RAPPORT N°
AUD/15/30815264/00/FR/000

Rapport de contrôle d'installations électriques à basse tension et à très basse tension

Dieweg 54/13, 1180 Uccle

Non Conforme

(Tableau électrique)

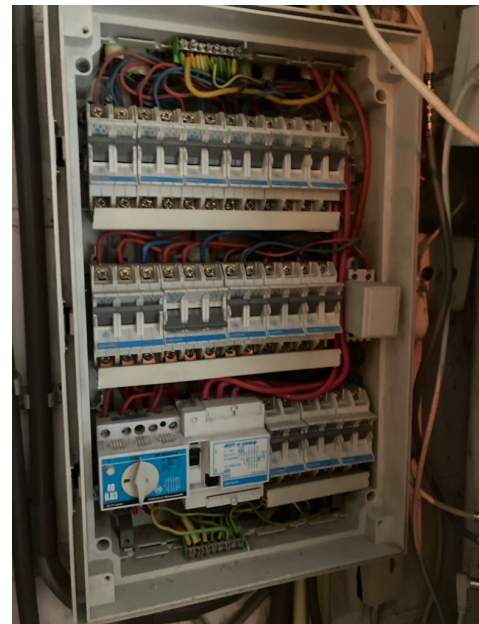
Tableau BT : TD

Nombre de circuits 14

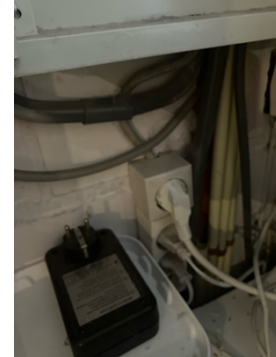
- Revoir le raccordement de l'interrupteur différentiel, le bouton 'test' est inopérant (L1: 5.3.5.3.; L3: 5.3.5.3.). Ou ne fonctionne plus

- Fixer les appareils sans fond sur plaques de montage ou rosaces appropriées (interrupteurs, prises, appareils d'éclairage,...) (L1: 4.3.3.5.; 5.3.4.2.; 5.3.5.2.; L3: 4.3.3.5.; 5.3.4.2.; 5.3.5.2.). Plusieurs

- Installer le matériel (disjoncteurs, contacteurs,...) suivant les instructions du fabricant (L1: 1.4.; 2.8.1.; 3.2.2.4.; 5.3.6.1. 5.3.6.2.; L3: 1.4.; 2.8.1.2.; 3.2.2.4.; 5.3.6.1.). Transfo sonnette

- Réaliser le(s) circuit(s) prise(s) en canalisation de section min. 2,5 mm² (L1: 5.2.1.2.; L3: 5.2.1.1.). À vérifier avec plans

- Le repérage est à compléter sur le tableau de répartition et de manœuvre. Pour les installations domestiques: identification du tableau et tension d'alimentation. Pour les installations non-domestiques: identification du tableau, tension d'alimentation, schéma de mise à la terre, courant de court-circuit présumé, éventuelle utilisation de la technique de filiation. Pour les parties communes (d'un ensemble résidentiel): au moins le repérage des installations domestiques (L1: 3.1.3.3.).
